Projet HorizeO : atelier citoyen n°2 dédié au paysage

Randonnée paysagère, perceptions du projet

et mesures d'intégration paysagère

le 09 juin 2023, salle du Faisan Doré

Photomontage 2 depuis la route départementale RD108E2 : enjeux de la prise de vue et synthèse des réponses aux questionnaires

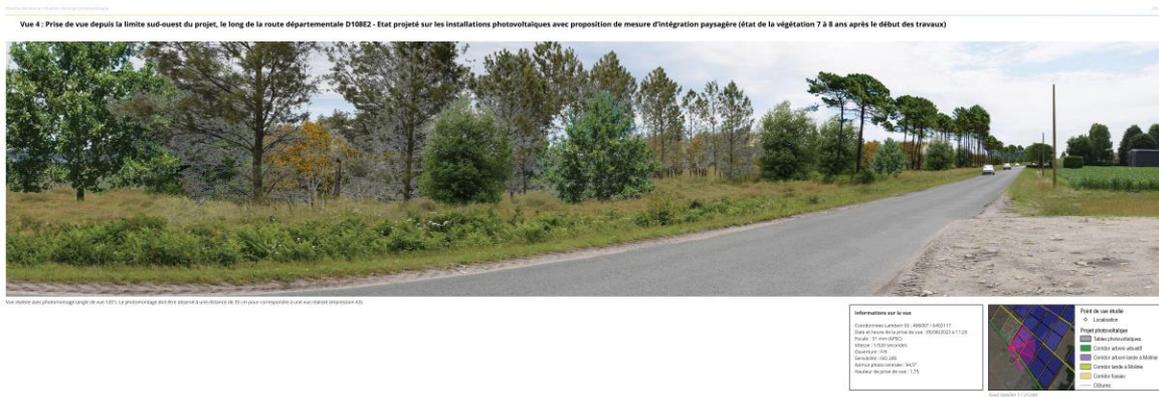
Question n°1 : Que pensez-vous de l'intégration du projet dans son environnement depuis ce point de vue ?

- La vue des panneaux n'est pas très attrayante et dénature le site,

- Voir les panneaux le moins possible,
- L'aspect paysager semble bien intégré pour masquer la vue directe des panneaux,
- C'est un réel avantage d'avoir une bande paysagère, surtout en face des habitations,

Question n°2 : Est-ce que la mesure présentée vous paraît satisfaisante et pourquoi ?

- Besoin de plus favoriser la biodiversité,
- Cela adoucit la vue,
- Cela me paraît satisfaisant,
- La lisière créée servant à masquer les panneaux et de zone de compensation écologique est un choix satisfaisant,

Question n°3 : Avez-vous des suggestions pour améliorer l'intégration du projet ?

- La proposition faite semble satisfaisante,
- Même suggestion de miradors, qui semblent moins nécessaires ici. Définir correctement leur emplacement selon la sécurité routière,
- Besoin des arbres,
- Non,
- Faut-il créer des ruptures visuelles sur le projet ?
